Modification n° 08.68 : Commune de MODAVE – Village de Modave

Intitulé : Modification n° 08.68 : Commune de MODAVE – Village de Modave

Projet de modifications du PASH 2021/01 : sous-bassin MEUSE AVAL

Modification n° 08.68 : Commune de MODAVE – Village de Modave

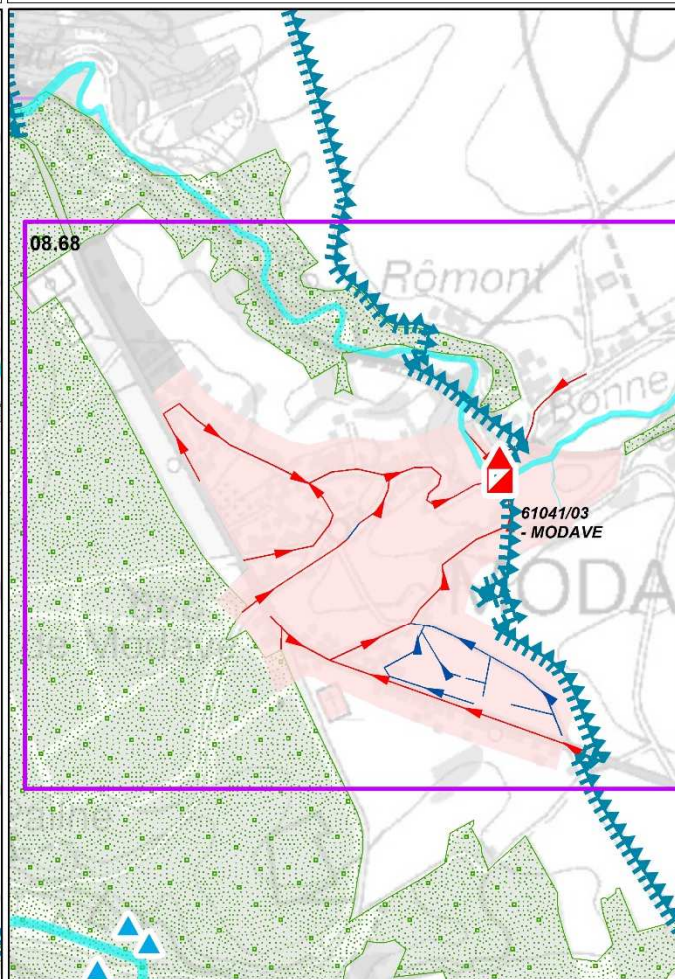
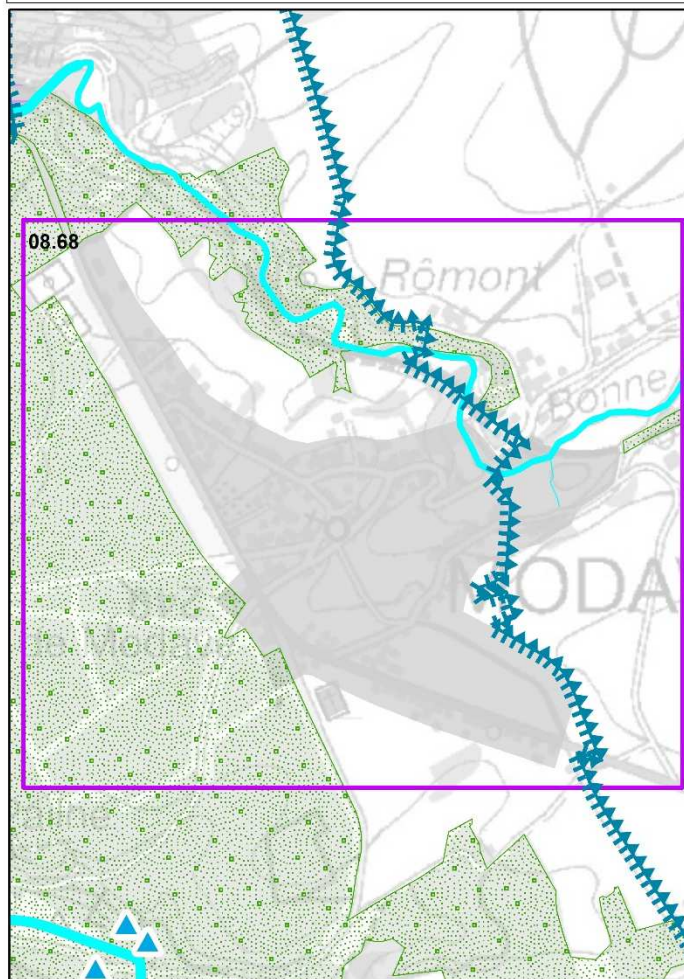
Explications	<p>La demande de modification porte sur le village de Modave, sur le territoire communal de Modave, actuellement repris en régime d'assainissement autonome. Cette demande de modification fait suite à l'étude de zone réalisée sur les zones de prévention VIVAQUA20 – Captages de Modave. Le village se situe en zone de prévention de captage rapprochée avec des obligations particulières en matière d'assainissement des eaux usées.</p> <p>Il est proposé le passage de la majeure partie du village de Modave en régime d'assainissement collectif afin de protéger de manière optimale les captages. En effet, l'obligation d'évacuer les effluents en dehors de la zone rapprochée entraîne une opportunité de ramener les eaux usées de manière gravitaire en une station d'épuration (travaux programmés).</p> <p>Néanmoins, une douzaine d'habitations au nord-ouest du village sont maintenues en régime d'assainissement autonome car difficiles à reprendre dans le futur réseau d'égouttage. Une canalisation étanche sera donc posée pour évacuer les eaux épurées de ces habitations dans le ruisseau de Bonne.</p>

Superficie concernée	+/- 49 ha		
	Avant	Après	
Assainissement collectif	0 EH	545 EH	
Assainissement autonome	575 EH	30 EH	
Assainissement transitoire	0 EH	0 EH	
	Charge totale à terme		575 EH
